LOTEAMENTO DO CASAL DAS PEDREIRAS

ESTUDO DE IMPACTE AMBIENTAL

ELEMENTOS ADICIONAIS

PEDIDO DE ELEMENTOS PROCEDIMENTO DE AVALIAÇÃO DE IMPACTE AMBIENTAL DO LOTEAMENTO DO CASAL DAS PEDREIRAS PL20240402003096

Figura 1– Condições de visibilidade (integrada no separador figuras do anexo V do EIA

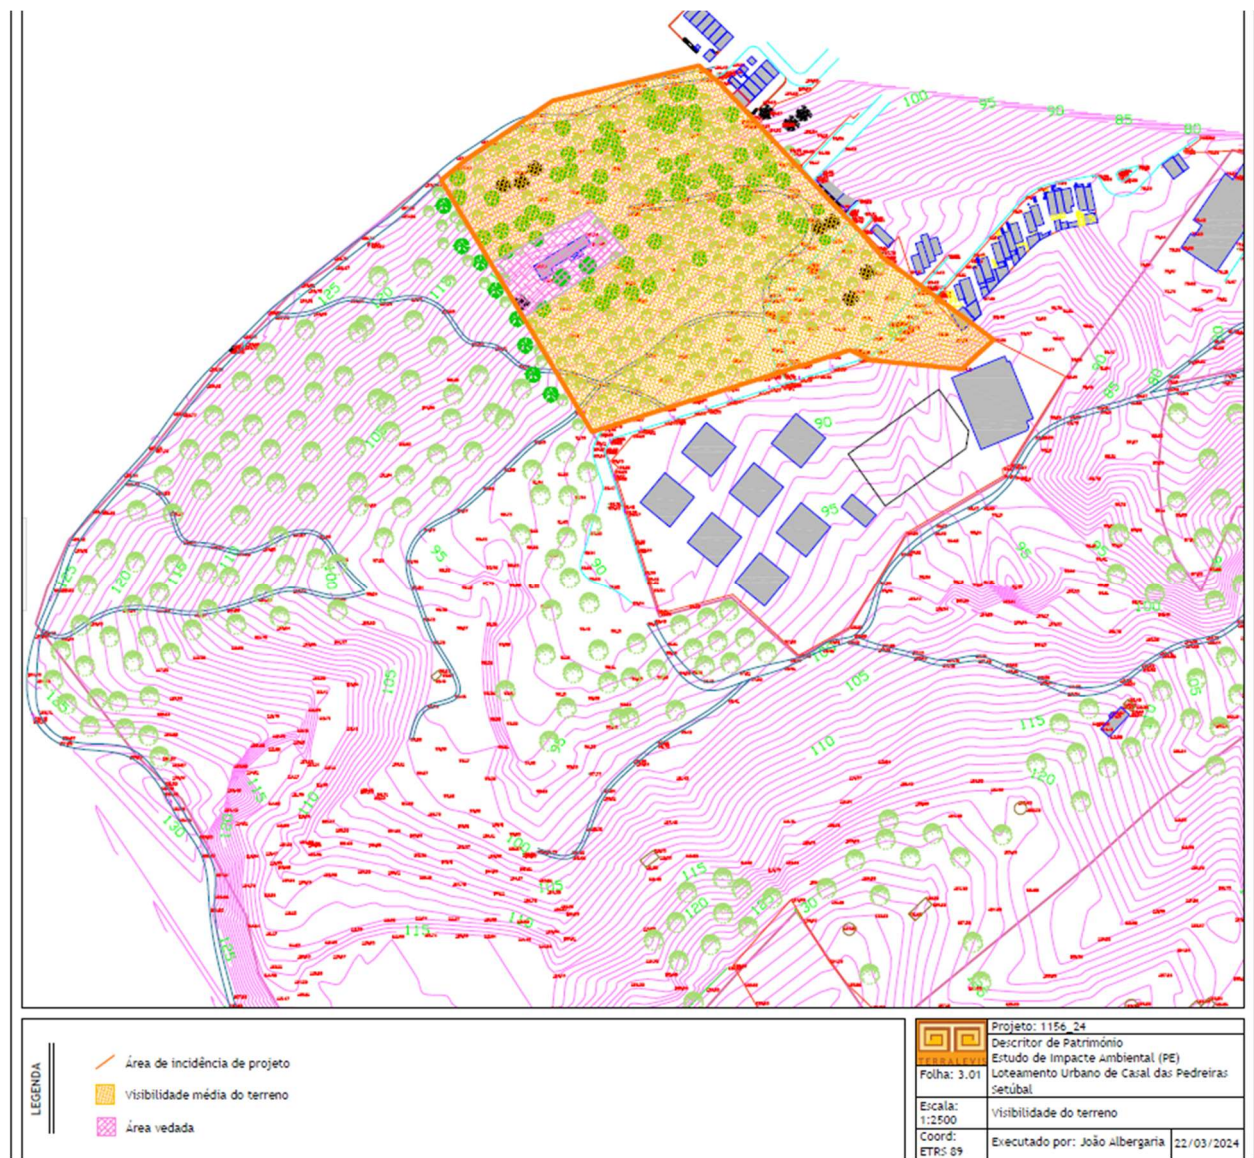
3. Apresentar carta com a identificação das condições de visibilidade no momento da prospeção arqueológica;

No anexo relativo ao relatório da componente do património cultural que integra ao volume dos anexos do EIA (Anexo V) no separador das figuras consta a carta das condições de visibilidade assim como no desenho 11 do EIA e que se replicam em seguida.

Figura 5 - Localização das principais estruturas tectónicas da cadeia da Arrábida. Kullberg, et al., (2000)

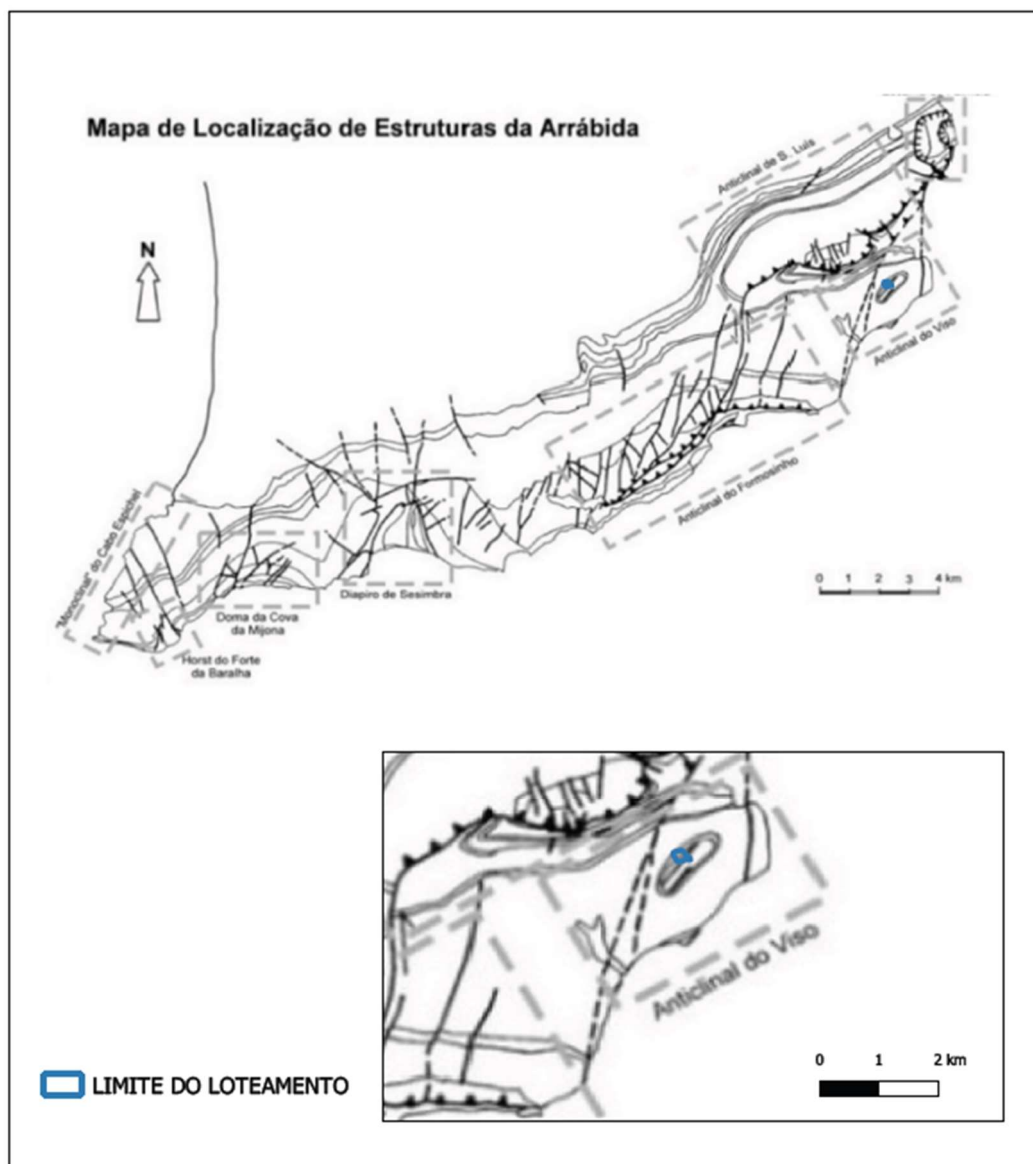
7. Apresentar um mapa estrutural, centrado na área de estudo, onde deve constar falhas e estruturas (dobras, e outros) e a sua caracterização com base na carta geológica e a Carta de Neotectónica de Portugal (Cabral, 1988) (capítulo 5.3.3 Tectónica);

9. Reformular a figura 31, deve contar a área do projeto;

Ver figura 5 e 6 do presente documento.

Figura 7 - Distribuição espacial da sismicidade ocorrida, entre 1961 e 2009, em Portugal Continental e margem atlântica. A vermelho localização da área de interesse (adaptado de Bezzeghoud et al., 2013).

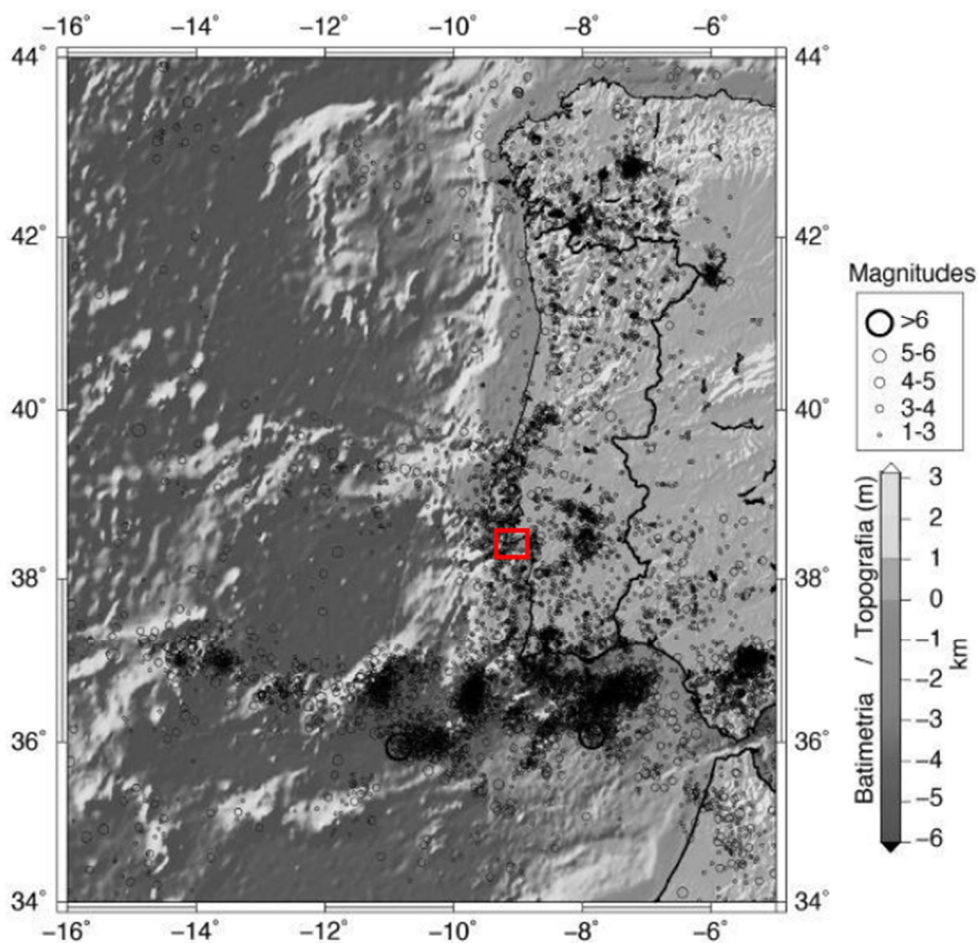
8. Apresentar um mapa relativo ao histórico da sismicidade e respetivas classificações por intensidade, de acordo com os dados do IPMA, onde deve constar também o local de estudo (capítulo 5.3.4 Sismicidade);

A zona sul de Portugal Continental, juntamente com os Açores, é considerada como tendo a maior atividade sísmica, pois a aproximação à faixa Açores-Gibraltar referida anteriormente, e a localização provável dos epicentros dos sismos históricos presentes em vários catálogos referidos no trabalho de Batista e Miranda (2009), no qual o sismo mais antigo é datado de 60 AC (LNEC, 1986; Sousa et al., 1992; Martins e Victor, 2001), bem como todos os epicentros que foram registados por instrumentação essencialmente desde os anos 60/70 do século XX (base de dados do IPMA,), demonstram essa elevada atividade sísmica no sul do território português.

Figura 10 – Inserção da área do loteamento do Casal das Pedreiras no Esquema do modelo territorial do PROTAML

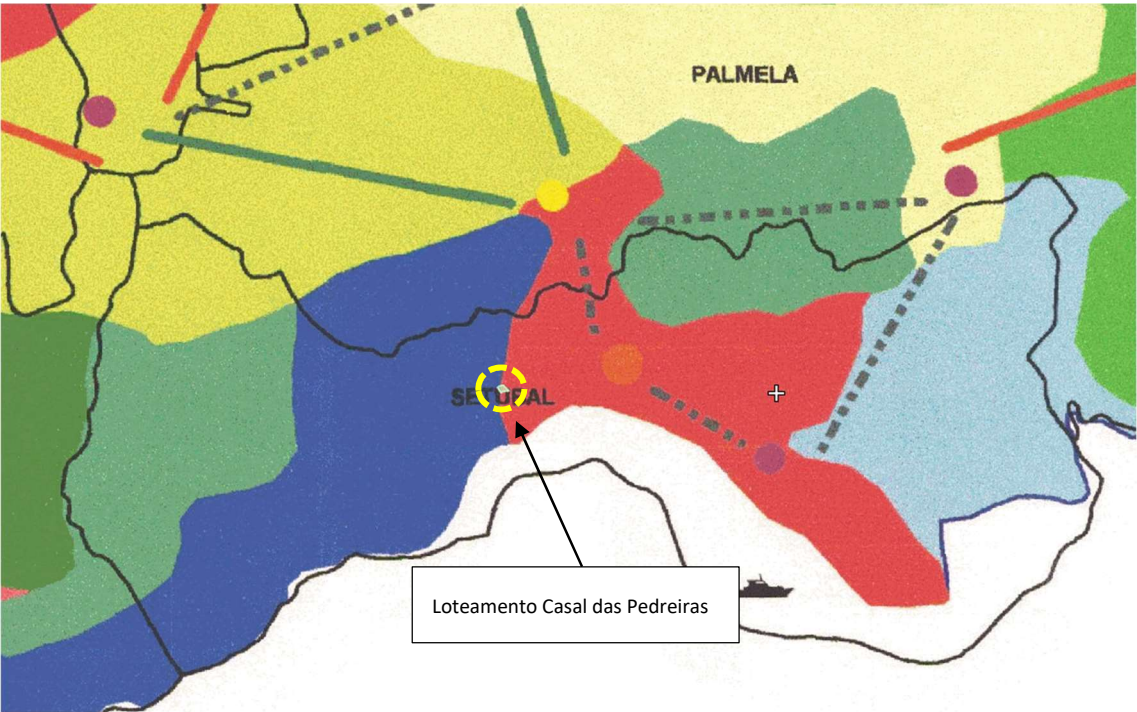
11. No âmbito do PROTAML, deve ser efetuado o completo enquadramento do projeto face ao Modelo Territorial, as Unidade Territoriais e a Rede Ecológica Metropolitana, devendo ser apresentado o conjunto dos correspondentes extratos do PROTAML com projeto assinalado.

Nas figuras seguintes apresenta-se o esquema do modelo territorial do PROTAML e a inserção da área de análise no mesmo.

Figura 15 – Categorias de Espaço - ordenamento) na área do Loteamento do Casal das Pedreiras

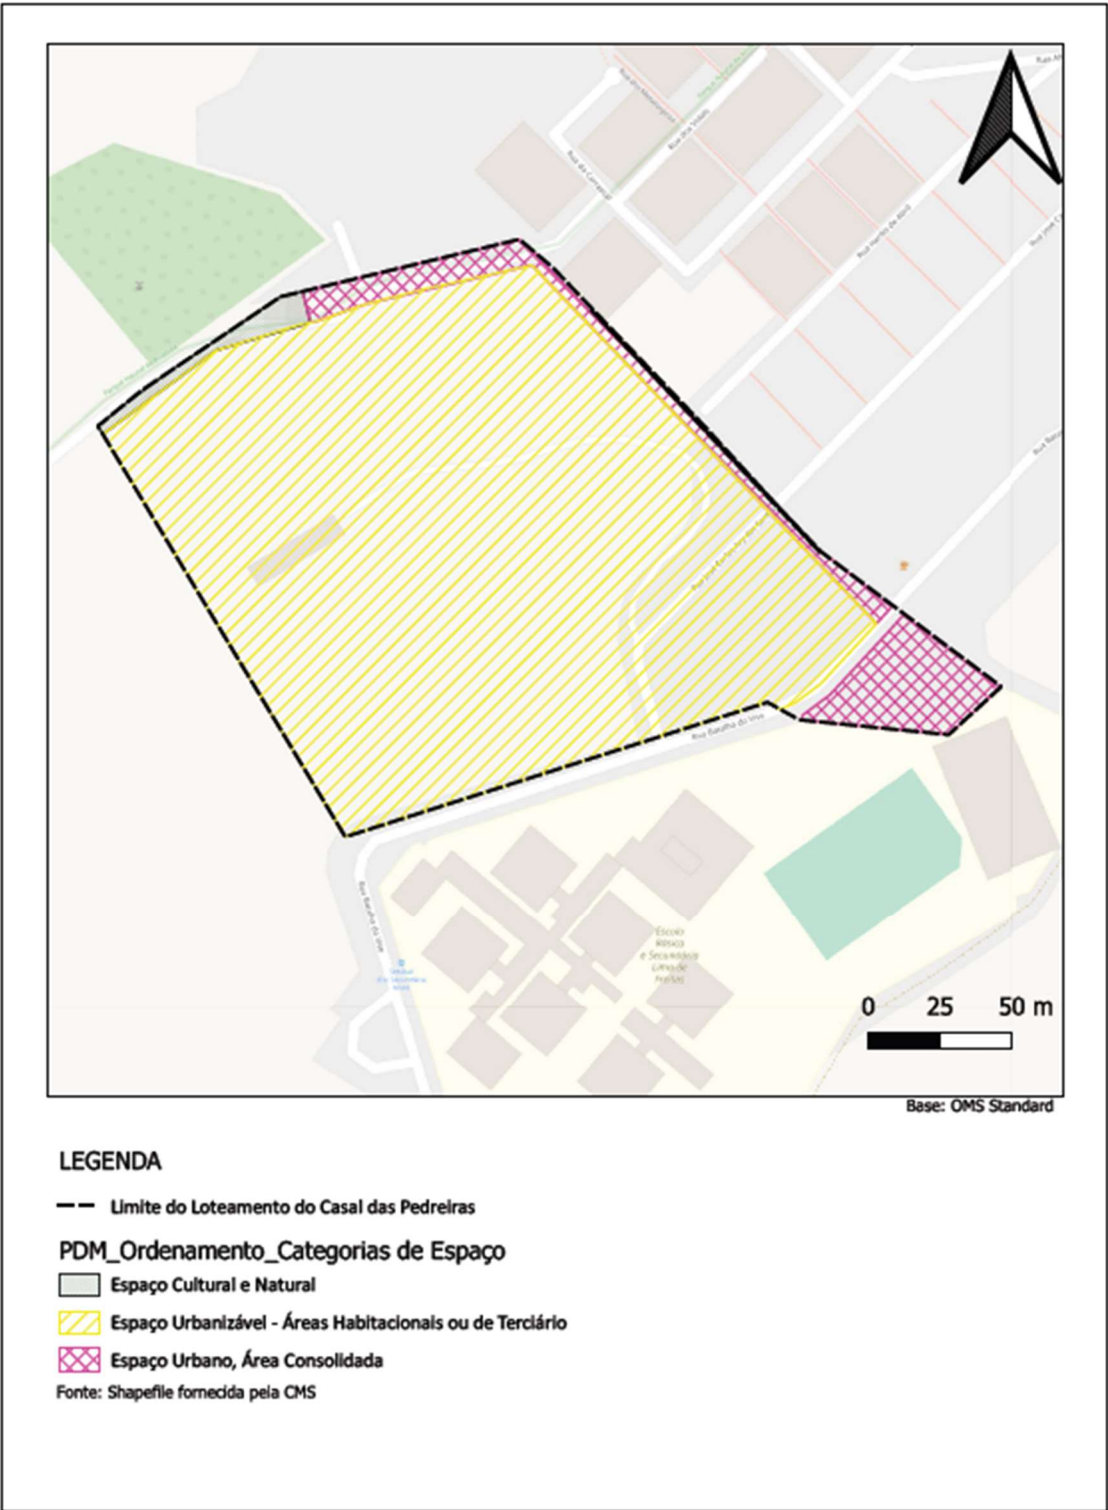
12. No âmbito do PDM, em vigor, apresentar o enquadramento e demonstrada adequação/inadequação do projeto face a todos os parâmetros aplicáveis, para as classes/categorias de espaço abrangidas:

No seguimento do pedido de esclarecimento, e por forma a dar resposta ao mesmo, apresentam-se de seguida as categorias de espaço presentes dentro dos limites da área de loteamento (shapefiles fornecidas pela CMS) e a sobreposição das mesmas com a planta de loteamento.

Da confrontação realizada verifica-se não existir, na área do loteamento, a categoria Espaços de Equipamento e Serviços Públicos. Embora na parcela onde se insere o loteamento na propriedade ocorram as categorias de espaço “*espaço de Equipamento e Serviços Públicos* e como *Espaço Cultural e Natural*”.
